서울특별시 도시계획시설(도로,광장) 결정(변경)을 위한 의견청취안
- 국제교류복합지구 일대(올림픽대로, 동부간선도로 등) -

심 사 보 고 서

2024년 4월 24일
도시계획균형위원회

3. 전문위원 검토보고 요지 (수석전문위원 조성준)

〈 국제교류복합지구 통합적 수변공간 조성 및 주요 보행동선 〉

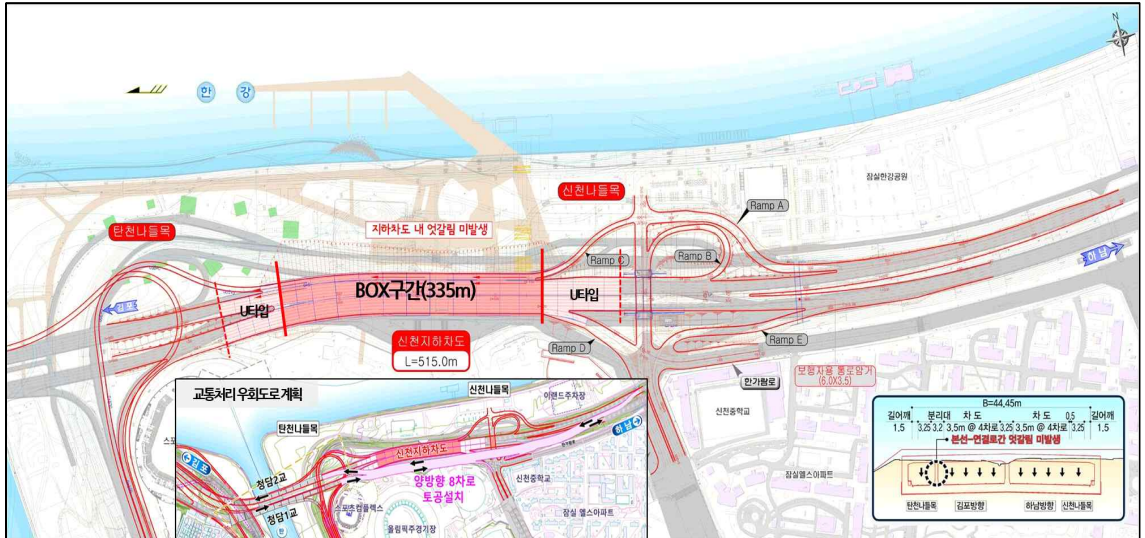
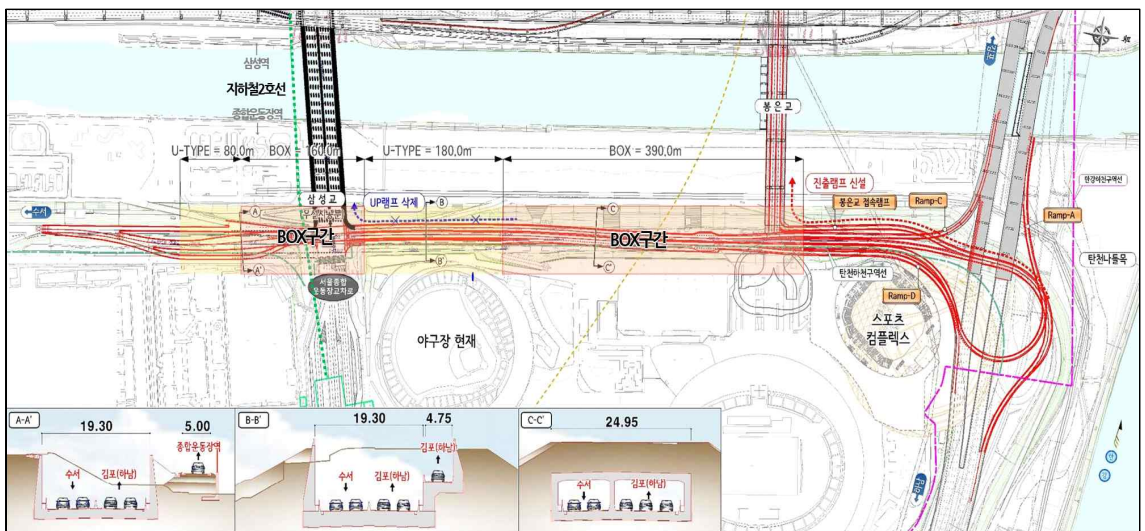
- 이번 의견청취안에서는 환경친화적인 통합공간을 조성하고 기존 도로의 보행환경을 개선하기 위해 올림픽대로와 탄천동로 2개 노선의 지하도로를 신설하고자 함
- 국제교류복합지구의 잠실운동장 및 한강·탄천일대를 보행 중심 공간, 생태거점 등 도심 내 여가·휴식공간으로 조성하기 위한 주보행축이 탄천보행로를 따라 잠실 MICE 부지에서 한강까지 연계될 수 있도록,
- 올림픽대로 잠실운동장 구간(하남방향(중로1-136)과 김포방향(중로2-289))은 기존 올림픽대로 선형을 준용하고 엇갈림을 배제하는 BOX 형식(길이 약 335m)을 적용한 지하도로를 신설하고자 하는 것으로 상부에

보행로를 조성하고 주변은 자연형 하천으로 복원 할 계획임

- 올림픽대로 지하화 상부공간의 공원조성 검토 요청⁴⁾에 대하여 올림픽대로가 국가하천 내에 위치하여 인공구조물 설치가 용이하지 않고 공원 하부의 지하도로 구조물의 피해를 우려하여 뿌리가 있는 교목, 관목 식재가 어려운 점을 고려했을 때 하천으로 관리 될 것으로 예상되나, 향후 공원과 중복결정이 타당할 경우 도시관리계획 수립과정 시 조정하여 절차를 이행할 예정임

- 올림픽대로 지하화 공사시 한강유역환경청과 협의하여 하천점용 및 하천폭원 축소에 영향이 없는 종합운동장부지 내로 올림픽대로의 기본 차로수인 8차로의 통행을 유지하는 우회도로를 설치할 계획이며, 신천나들목 또한 입체교차로로 개선 예정임을 고려할 때 임시나들목을 이용한 교통처리계획으로 신천나들목 폐쇄기간을 최소화하여 도로 진·출입 불편을 줄이는데 노력을 기울여야 할 것임

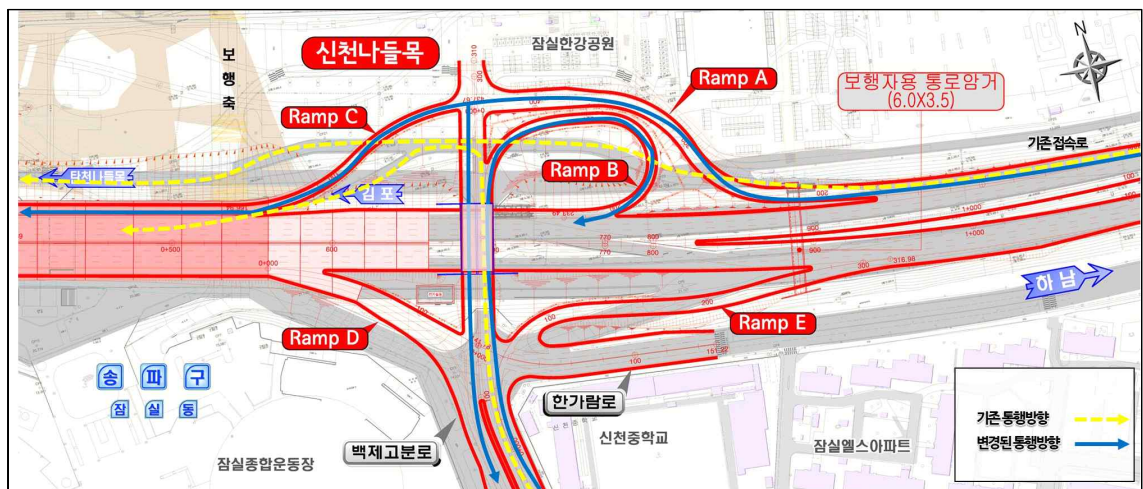
- 탄천동로(중로1-86) 지하화 구간(총 990m)은 입지적인 요건상 지하화 구간 전체를 BOX구간으로 매립할 수 없음에 따라 2개의 BOX형식의 지하차도 구간(550m)과 덮개가 없는 U타입 지하차도 구간(260m)을 연결하여 신설하고자 하는 것으로, ‘도로터널 방재·환기시설 설치 및 관리지침(국토교통부, 2023.08.)’의 방재시설 설치계획 중 터널 등급구분⁵⁾에 따른 터널연장 1,000m미만인 3등급 일반도로터널에 해당된다고 하겠음

- 총 연장 1,000m 이상인 1,2등급의 일반도로터널을 건설하는 경우 등급별 방재시설 설치기준⁶⁾에 따라 피난대피터널, 비상주차대 등 추가 시설을 설치해야 하나, 탄천동로의 경우 MICE민간부지에 지하개발을 포함한 개별 계획에 의한 시설간 저축문제가 발생할 우려가 있어 추가 확장이 용이하지 않음에 따라 도로 안전과 도로건설 비용의 문제로 BOX구간과 U타입구간이 혼합된 형태의 지하차도를 계획한 것으로 보임

- 탄천동로 지하도로 중 삼성교 교차지점은 160m의 BOX구간으로 설계하였으나 서울종합운동장 교차로 부근에서 동서로 운행하는 지하철 2호선이 교차하므로 서울교통공사와 긴밀히 협의하고 지하철2호선 BOX 구조물 상부의 보강을 통해 지하차도의 하중을 고려한 안정성을 확보하고 철저한 구조물 안전성 검토가 필요함

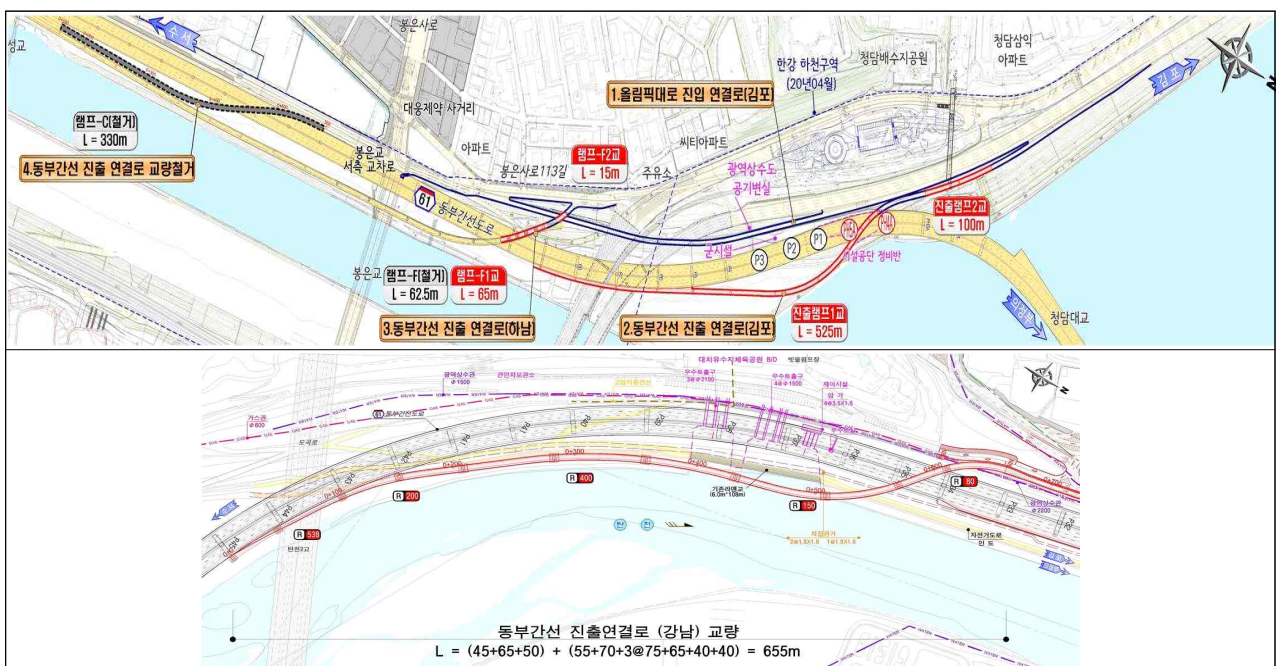
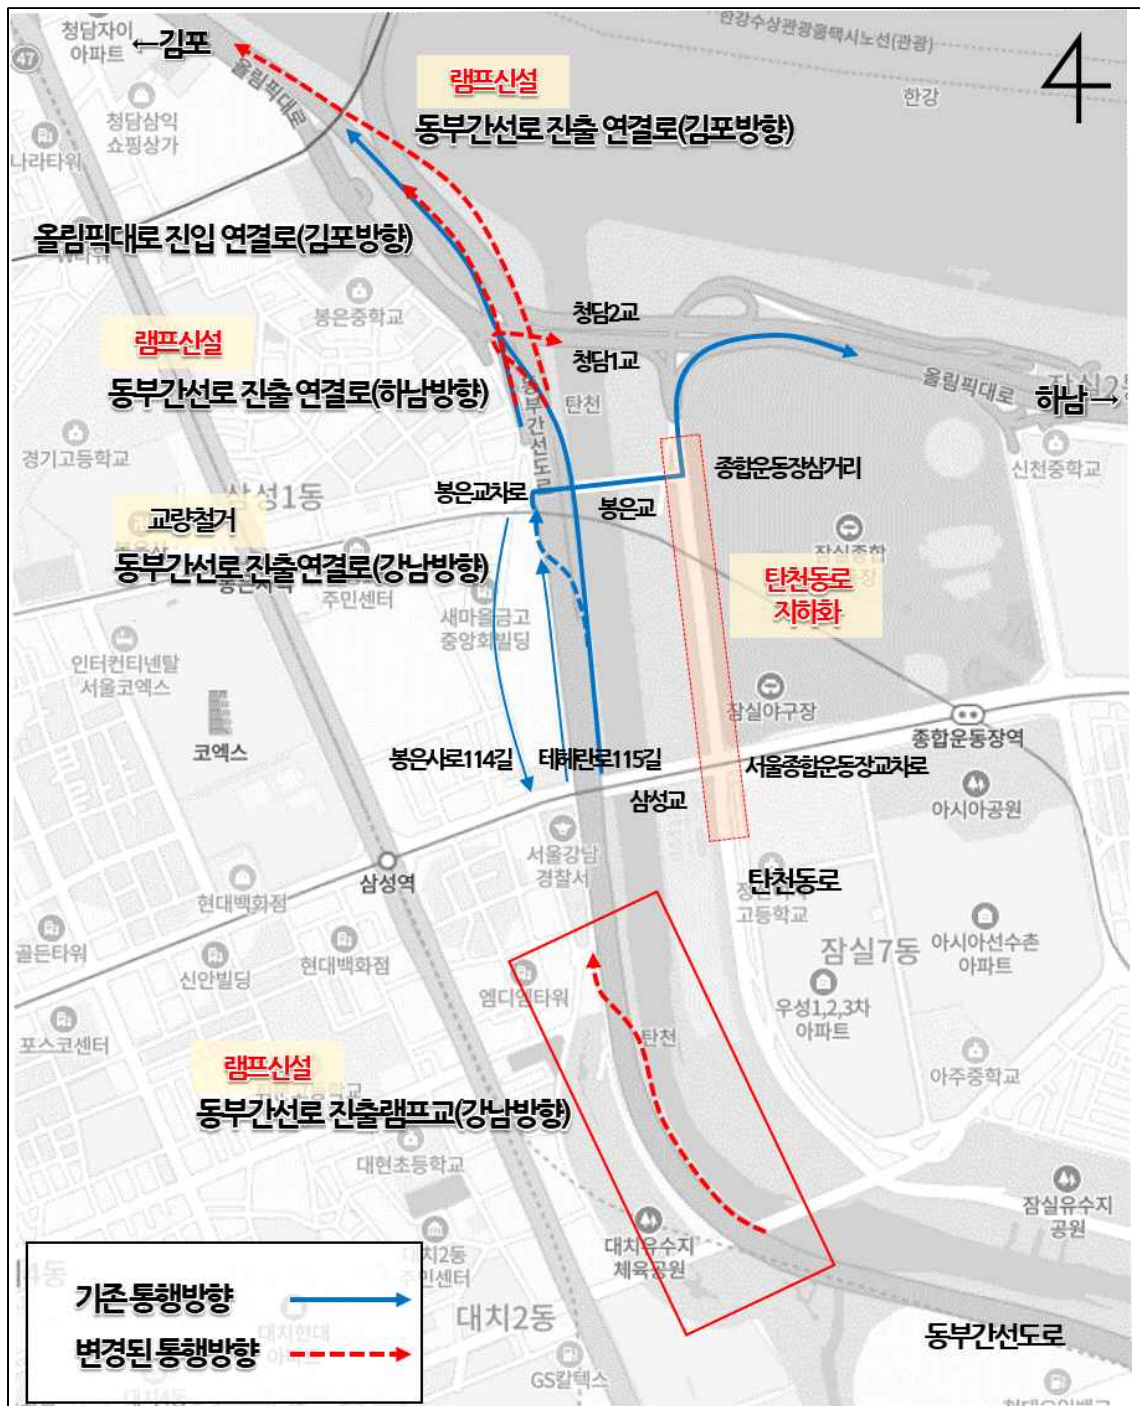
- **동부간선도로 진출로** 신규 설치와 위치변경을 통해 장래 통행량 증가에 대비하고 진출로 주변의 교통체증을 개선하며 인접한 탄천동로의 지하화 및 도로구조 변경으로 통행방식이 변경되는 것을 반영하여 원활한 교통 소통을 도모하고자 함
- 현재 동부간선도로는 삼성교 남측에서 올림픽대로 김포방향과 강남방향으로 진출할 수 있도록 2개의 진출로가 설치되어 있음
- 동부간선도로-올림픽대로 김포방향 진출로는 강남방면에서 올림픽대로 김포방향으로 진출하기 위해 테헤란로 115길과 합류하여

진출하게 되어 상시 극심한 정체를 겪고 있는 구간으로, 이를 해결하기 위하여 동부간선도로에서 올림픽대로 김포방향으로 진출할 수 있는 진출로(램프1교, 램프2교)를 신규 설치하고 기존 진출로는 강남방면에서 진출하는 도로로만 활용하고자 하는 것으로써 이는 극심한 교통문제 해결과 장래 증가가 예상되는 교통수요를 반영한 대안으로 효과적일 것이라 생각됨

- 또한, 현재 동부간선도로를 통해 올림픽대로 하남방향으로 진출하기 위해서는 삼성교 남측에서 강남 방향으로 진출한 후 봉은교를 통해 탄천동로로 우회하여 올림픽대로로 진입하고 있음. 그러나 탄천동로 지하도로 신설로 봉은교 동측, 종합운동장 삼거리에서 올림픽대로로의 진입이 차단되는 것으로 계획됨에 따라 기존의 강남방향 진출연결로 교량을 철거하고 탄천2교 인근에서 강남방향 진출램프교를 신규 설치하며 기존의 동부간선도로-올림픽대로 김포방향 진출연결로를 개선하여 올림픽대로 하남방향으로도 진출할 수 있도록 함으로써 과다한 우회거리를 단축시키고 동부간선도로에서의 진출이 원활하도록 교통체계를 개선하고자 하는 것은 타당하다 판단됨

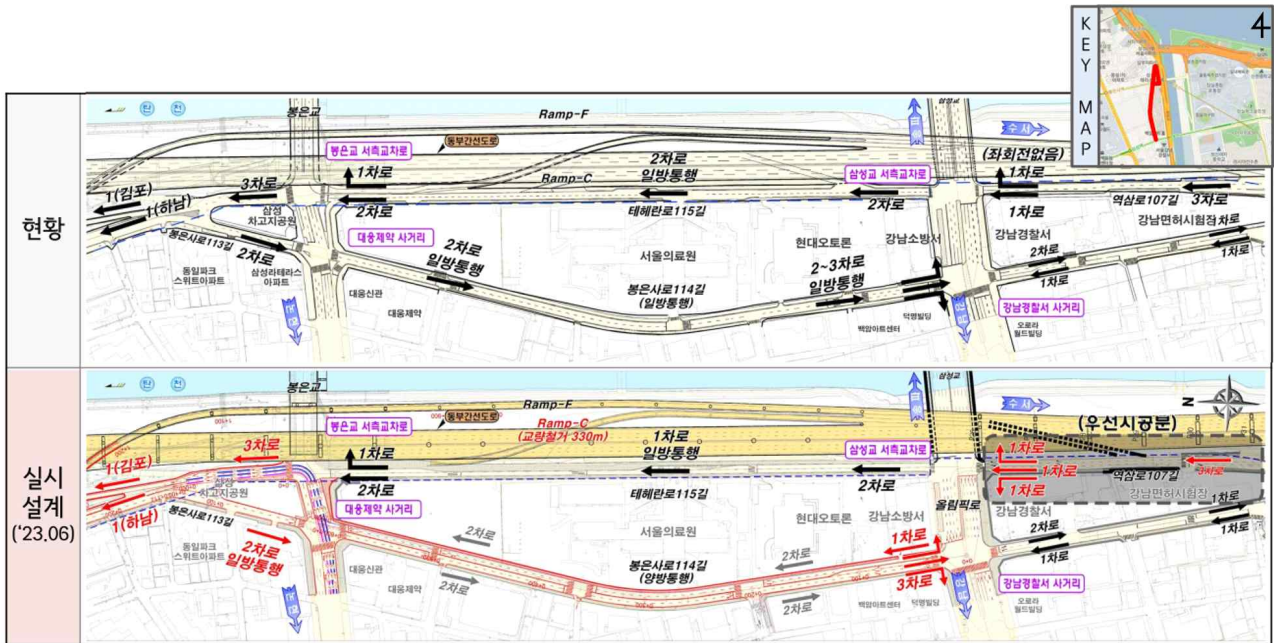
- 봉은사로114길(대로3-70)은 현재 남측방향 2차로의 일방통행으로 운영중이나 인접한 한국감정원과 서울의료원 부지의 개발이 예정되어 있어 장래 교통량 수요를 감안하여 양방향 4차도로로 확장하고자 하며 북측방향 2차로의 일방통행으로 운영 중인 테헤란로115길은 국제교류복합지구의 주보행축인 탄천보행교의 보행환경을 제고하기 위

해 부분 1차로로 변경 및 보행로를 확충하고자 하는 것으로 이는 대규모부지의 개발과 공공기여 및 국제교류복합지구 전체 토지이용을 고려한 도로구조개선으로 필요한 사항으로 보여짐

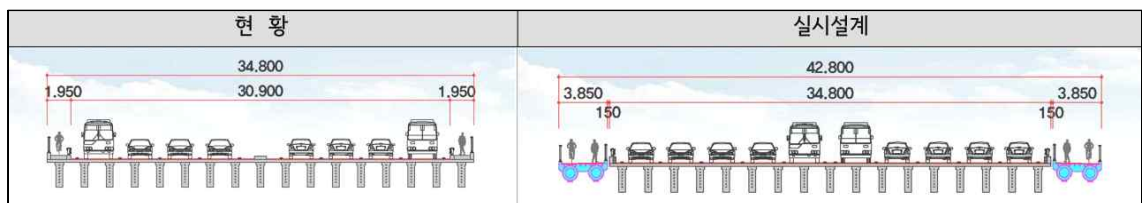
- 올림픽대로 잠실구간의 지하화, 선형 변경 및 탄천 나들목 연결로 변경으로 올림픽대로 하남방향(중로1-136)의 청담1교와 김포방향(중로2-289)의 청담2교의 차로를 확폭(4차로→5차로)하는 것으로 계획하였으나 기존의 도시계획시설결정만큼 교각 폭원이 증가되어 이번 시설결정 범위의 변경은 해당사항 없음
- 청담1·2교 모두 기존 교각을 활용하여 1차로씩 확장하고자 하는 것으로, 청담1교 서측에 동부간선도로-올림픽대로 하남방향 진출로가 신설됨에 따라 원활한 소통을 위해 차로를 확폭하고 탄천동로-올림픽대로 김포방향 연결로가 청담2교에서 올림픽대로 본선에 합류하도록 탄천나들목의 구조를 개선함에 따라 차로를 확장하는 것으로 인접 도로의 구조개선에 따른 진입차량 증가에 대응하는 적절한 시설개선으로 판단됨

〈 국제교류복합지구 장래교통량 및 교통분석 〉

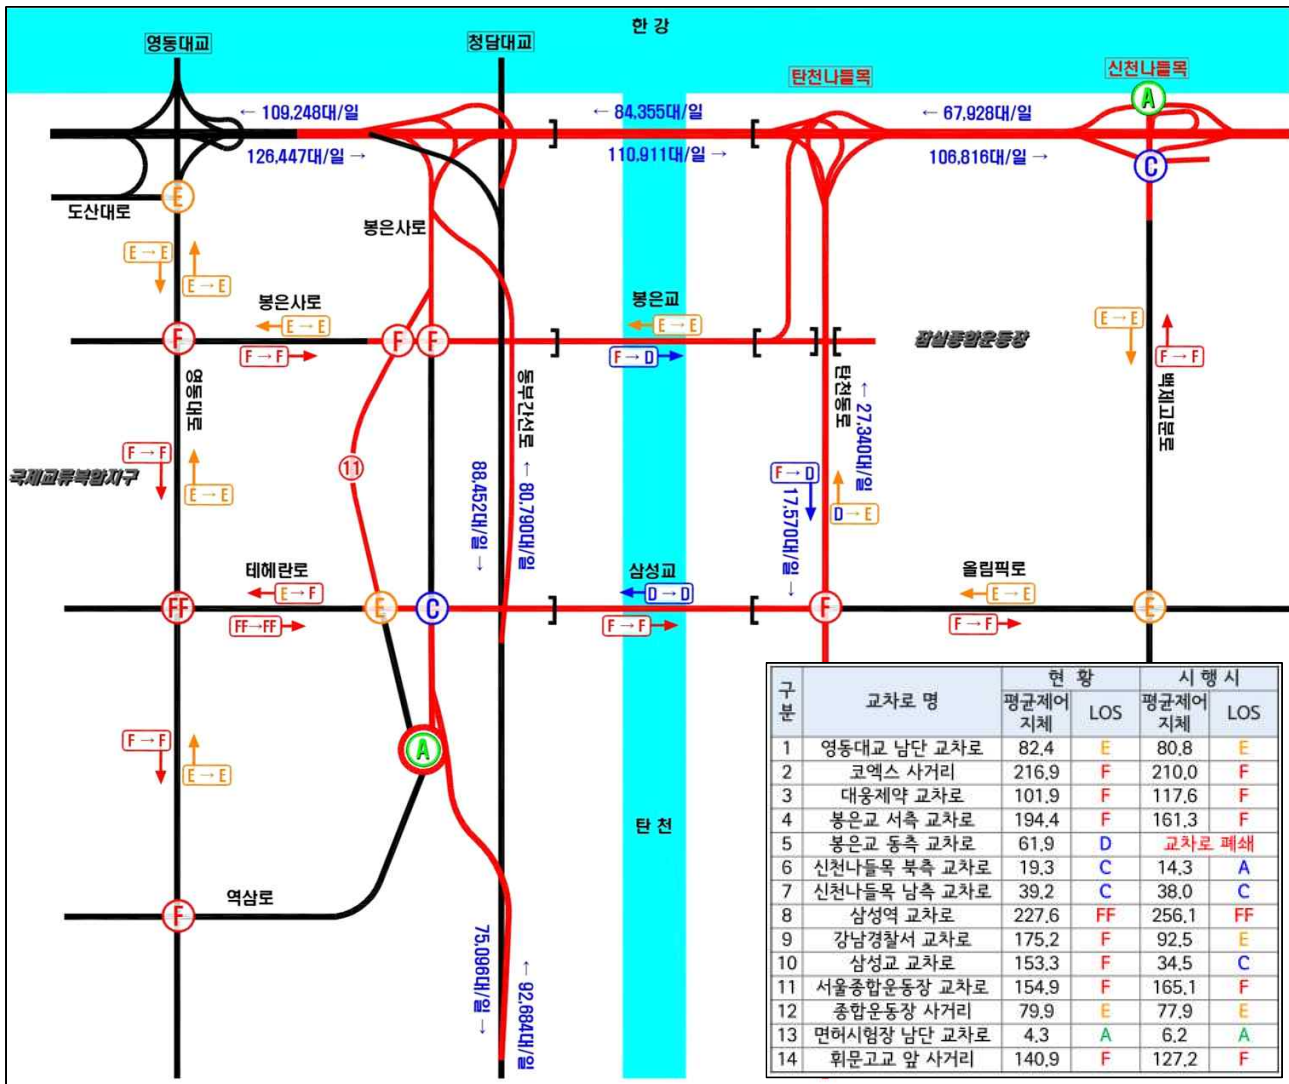
- 봉은교는 탄천동로 지하화로 봉은사로를 따라 강남방면에서 종합운동장방면 진입교통만 남고 국제교류복합지구의 봉은사로 보행축을 고려하여 차로를 5차로에서 4차로로 축소하며 보행로를 2.7m에서 4m로 확장하고자 하는 것으로, 기존 도시계획시설결정상(총 25m) 교량 폭변경은 없으나 지형도면의 오기(현재 봉은교의 동측만 도면표기)를 정정할 예정임
- 삼성교는 기존 차도를 8차로(30.9m)에서 10차로(34.8m)로 변경하고 양측에 보행로를 3.85m씩 추가 확장할 계획으로, 기존 도시계획시설결정시 금번 확장되는 교량폭(8m)까지 시설결정(총 42.8m)이 되어있어 교량폭 변경은 없으나 봉은교와 동일하게 지형도면에 교각 전체가 표기되지 않은 부분을 정정하고자 함

- 국제교류복합지구 장래교통량 및 교통분석에 따르면 삼성교는 삼성역교차로에서 서울종합운동장교차로까지 극심한 교통문제가 발생할 것으로 예측되는 바, 기존 도로 내 미사용 공간을 활용하여 차로를 추가 설치하여 차량의 원활한 소통을 도모하고 보도교 시설물 설치를 통한 보행로 확장으로 보행환경 개선 및 이동편의성 향상에 기여할 수 있을 것으로 보임
